SCHAERBEEK. Chaussée de Haecht, 159 Hôtel particulier du peintre Alexandre Markelbach (vers 1850)
(= façades, toitures, passage cocher, pièces du rez-de-chaussée, escalier d'honneur, galerie et atelier classés comme monument)
PERMIS UNIQUE : changer partiellement l'affectation du bâtiment à front de rue, réaménager l'intérieur et créer une circulation verticale, sans modification du volume
Demande de BUP – DPC / BUP – DU du 22/04/2025

Avis de la CRMS

Vue actuelle, situations existante et projetée (extraits du dossier)

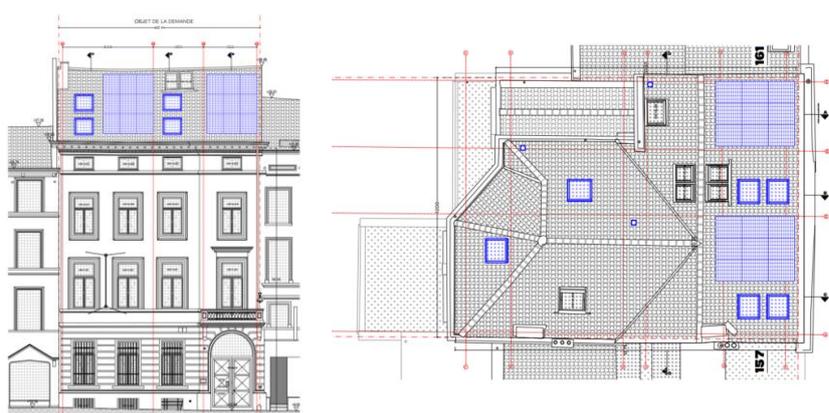
En façade arrière, le projet prévoit la suppression des infrastructures existantes (anciennes plateformes, échelles et garde-corps), le démontage de la rampe d'accès, son remplacement par un escalier métallique, l'installation de nouveaux garde-corps conformes aux normes en vigueur (tubes métalliques), etc. **La CRMS souscrit au démontage des éléments techniques inesthétiques mais demande qu'une solution plus qualitative et mieux intégrée à la façade classée soit étudiée en ce qui concerne le modèle du nouvel escalier et des nouveaux garde-corps.**

Elle demande également qu'une remise en peinture complète de la façade soit prévue après les ragréages (échantillons de la teinte retenue à soumettre à la DPC pour approbation préalable).

Situation projetée (élévation à rue et plan toiture) (extrait du dossier)

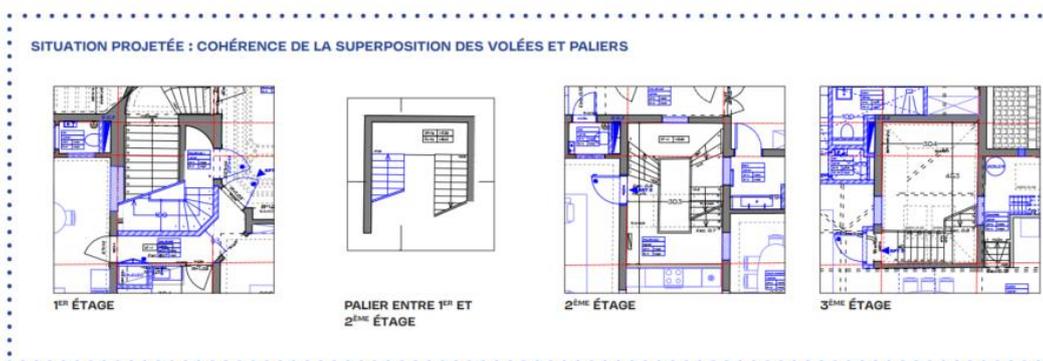
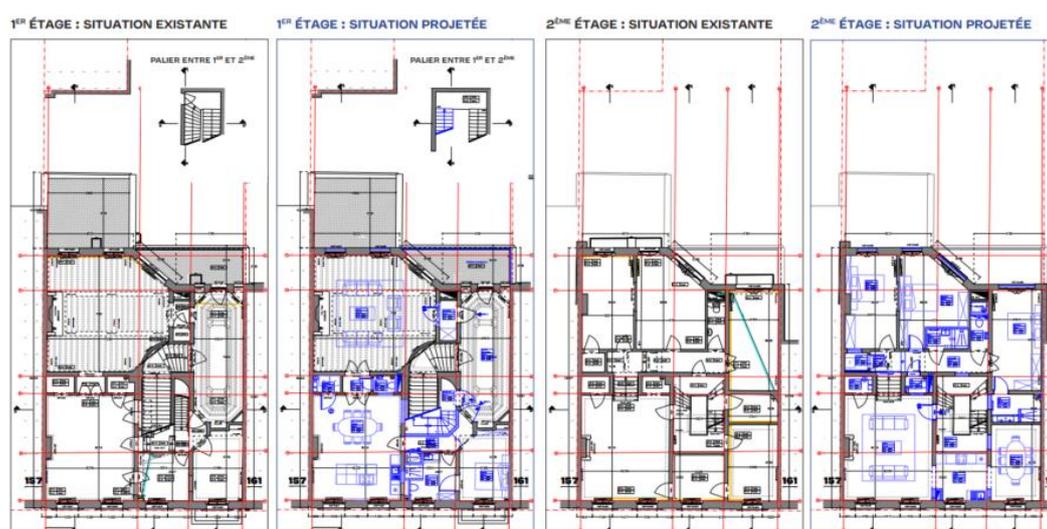
Le projet vise l'intégration de nouvelles fenêtres de toit et l'installation de panneaux photovoltaïques sur le versant avant de la toiture du bien. Conformément à la demande de la CRMS dans son avis préalable, leur disposition a été revue et mieux structurée de façon à limiter leur impact vers et depuis la Maison des Arts et son jardin. La CRMS y souscrit. **Les velux projetés sur les versants arrière et latéral devraient, quant à eux, être placés le plus bas possible des versants pour limiter davantage leur impact visuel.**
